**Verslag huishoudelijke elektrische installatie op laagspanning en zeer lage spanning****Algemeen:**

Referentie: 012-20260915-05	Datum controle: 15/09/2026
Keurder: 012

Eigenaar:	Van de vel	EAN-code:	Onbekend
Adres installatie:	Kerkstraat 62, 2240 - Massenhoven	Nummer teller(s):	12690622
		Distributienetbeheerder installatie:	Fluvius
Datum uitvoering installatie:			
☒ Vóór 01/10/1981			
☐ Tussen 01/10/1981 en 01/06/2020			
☐ Vanaf 01/06/2020			
Type:	☒ Wooneenheid ☐ Niet-huishoudelijk ☐ PV ☐ Batterij ☐ Laadpaal

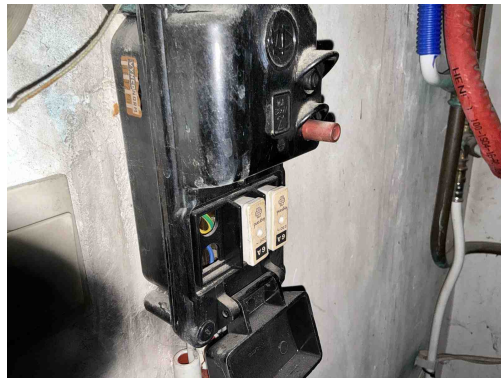
B17 - De voedingsspanning is niet op elk bord vermeld (Boek 1: 3.1.3.3).
Opmerking: Oa bord 1 ,2

B30 - De houder van de beveiliging in een huishoudelijke ruimte is niet voorzien van aangepaste kalibreerelementen (Boek1: 5.3.5.5).
Opmerking: Oa bord 1,2

D08 - De nodige markeringen op de beveiligingstoestellen ontbreken of zijn onleesbaar (Boek 1: 5.3.5.5).
Opmerking: Oa bord 1,2

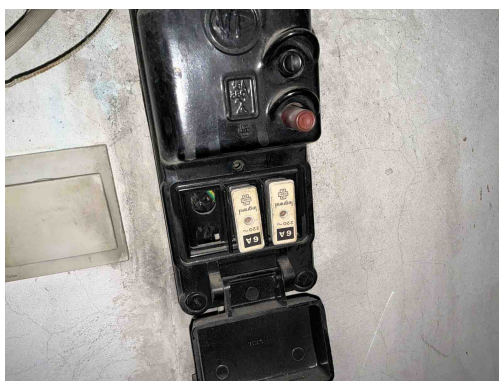
B26 - Het elektrisch bord kon niet gedemonteerd worden (Boek 1: 5.3.5.1).
Opmerking: Oa Het verdeelbord 1 2 kon niet worden geopend, omdat enkele automaten vastzitten.

B30 - De houder van de beveiliging in een huishoudelijke ruimte is niet voorzien van aangepaste kalibreerelementen (Boek1: 5.3.5.5).
Opmerking: Oa bord 1,2

D08 - De nodige markeringen op de beveiligingstoestellen ontbreken of zijn onleesbaar (Boek 1: 5.3.5.5).
Opmerking: Oa bord 1,2

B06 - Het elektrisch verdeelbord heeft niet de minimale beschermingsgraad IPXX-B in een gewone ruimte (Boek 1: 4.2.2.3).
Opmerking: Oa afdekplaatjes bord 1, en bord 2

T02 - Gevaar voor rechtstreekse aanraking: genaakbare delen onder spanning (Boek 1: 4.2.2).
Opmerking: Oa geen afdekplaatjes bord 1

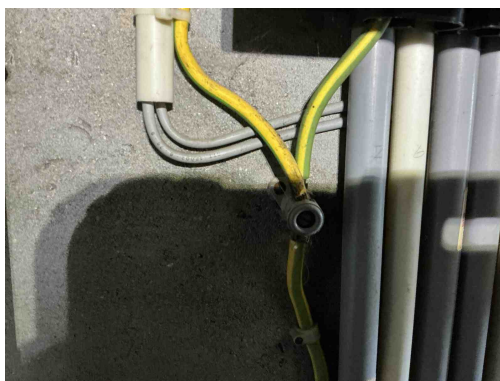
B26 - Het elektrisch bord kon niet gedemonteerd worden (Boek 1: 5.3.5.1).
Opmerking: Oa Het verdeelbord 1 2 kon niet worden geopend, omdat enkele automaten vastzitten.

B06 - Het elektrisch verdeelbord heeft niet de minimale beschermingsgraad IPXX-B in een gewone ruimte (Boek 1: 4.2.2.3).
Opmerking: Oa afdekplaatjes bord 1, en bord 2

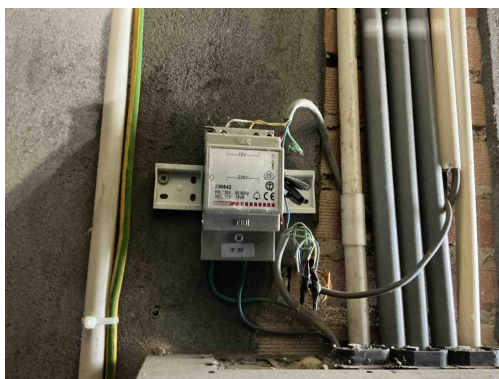
D24 - De differentieelstroombeschermingsinrichtingen die worden geplaatst in huishoudelijke installaties dienen tenminste van het type A te zijn (Boek 1: 5.3.5.3).
Opmerking: Oa bord 1 AC geplaatst

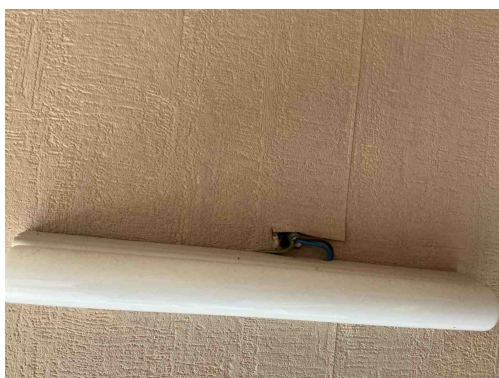
C21 - Het gebruik van geleiders van het type VOB, zonder bijkomende afscherming is niet toegestaan (Boek 1: 5.2.9.6).

Opmerking: Oa Garage ,keuken ,badkamer 2

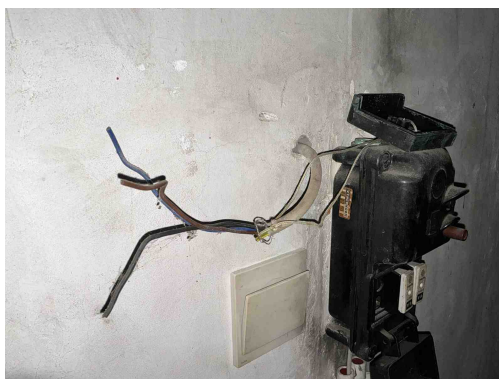
C21 - Het gebruik van geleiders van het type VOB, zonder bijkomende afscherming is niet toegestaan (Boek 1: 5.2.9.6).

Opmerking: Oa Garage ,keuken ,badkamer 2

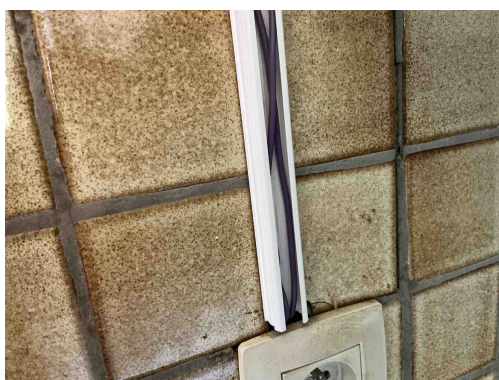
C21 - Het gebruik van geleiders van het type VOB, zonder bijkomende afscherming is niet toegestaan (Boek 1: 5.2.9.6).
Opmerking: Oa Garage ,keuken ,badkamer 2

C28 - Niet gebruikte leidingen onder spanning zijn niet op een degelijke manier geïsoleerd of verwijderd (Boek 1: 4.2.1.1).
Opmerking: Oa garage

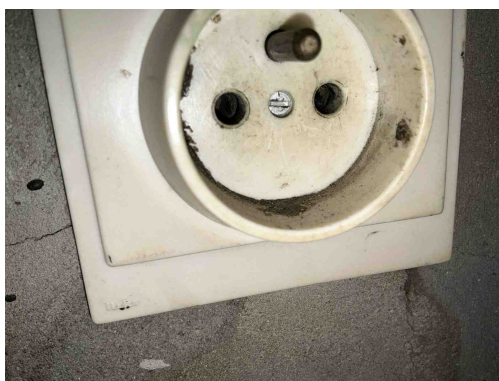
C21 - Het gebruik van geleiders van het type VOB, zonder bijkomende afscherming is niet toegestaan (Boek 1: 5.2.9.6).
Opmerking: Oa Garage ,keuken ,badkamer 2

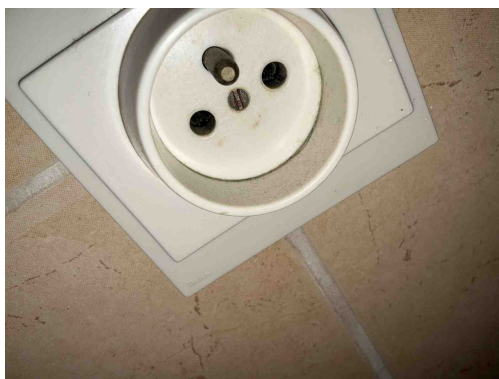
T11 - De contactdozen waarvan de toegekende stroomsterkte maximaal 16A en de toegekende spanning maximaal 250V bedraagt en niet bedoeld zijn voor de voeding van een of meerdere verbruikstoestellen voor een specifiek doel en niet geplaatst zijn in of op schakel- en verdeelborden, beschikken niet of IPXX-D (incl. gemeenschappelijke delen residentieel geheel) (Boek 1: 4.2.2.3/5.3.5.2).

Opmerking: Oa kinderbeveiliging algemeen

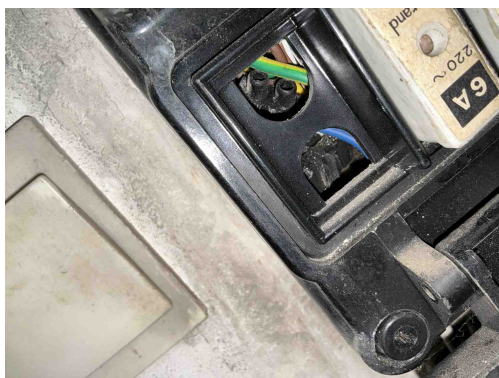
T11 - De contactdozen waarvan de toegekende stroomsterkte maximaal 16A en de toegekende spanning maximaal 250V bedraagt en niet bedoeld zijn voor de voeding van een of meerdere verbruikstoestellen voor een specifiek doel en niet geplaatst zijn in of op schakel- en verdeelborden, beschikken niet of IPXX-D (incl. gemeenschappelijke delen residentieel geheel) (Boek 1: 4.2.2.3/5.3.5.2).

Opmerking: Oa kinderbeveiliging algemeen

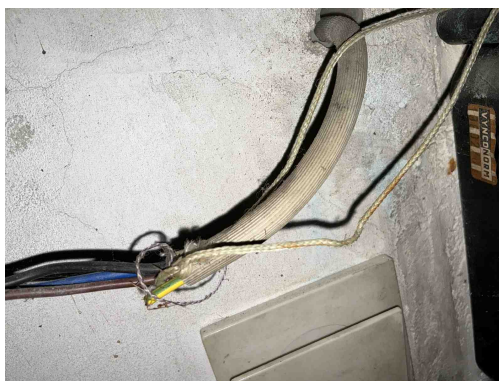
C35 - Er zijn doorverbindingen gemaakt met lusterklemmen; er kon niet aangetoond worden dat deze klemmen geschikt zijn voor de aanwezige spanning, stroom en draadsectie en dat ze "CE" zijn (Boek 1: 1.4.2.1.).

Opmerking: Oa bord 2

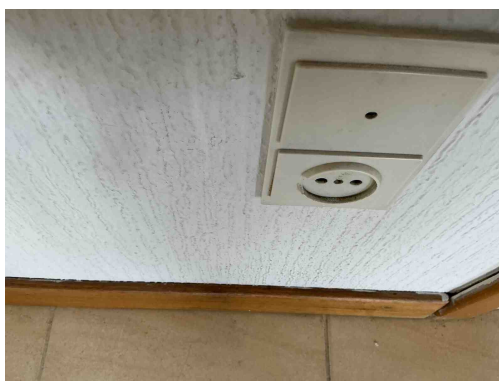
A20 - Er bevindt zich een contactdoos zonder beschermingsgeleider in de elektrische installatie. Deze is niet geplaatst achter een differentieelstroombeschermingsinrichting met grote (max. 30mA) of zeer grote (max. 10mA) gevoeligheid.

Opmerking: Oa algemeen

T09 - Bepaalde contactdozen en/of schakelaars zijn beschadigd (Boek 1: 1.4.1.3).

Opmerking: Oa keuken ,living ,kamer 1...algemeen

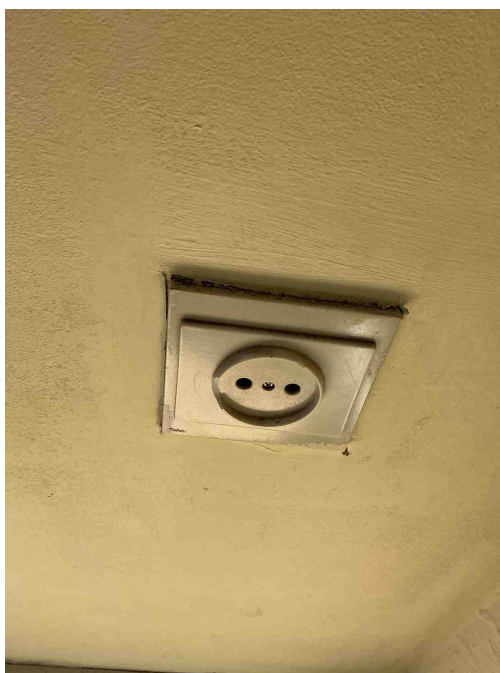
T09 - Bepaalde contactdozen en/of schakelaars zijn beschadigd (Boek 1: 1.4.1.3).

Opmerking: Oa keuken ,living ,kamer 1...algemeen

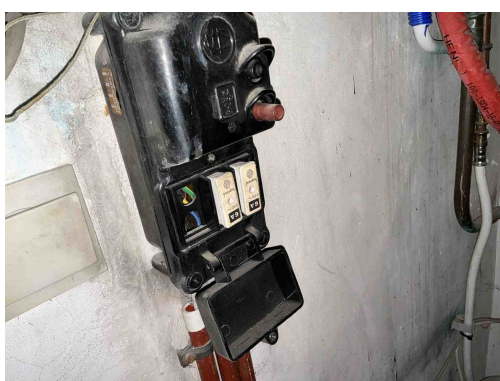
T09 - Bepaalde contactdozen en/of schakelaars zijn beschadigd (Boek 1: 1.4.1.3).
Opmerking: Oa keuken ,living ,kamer 1...algemeen
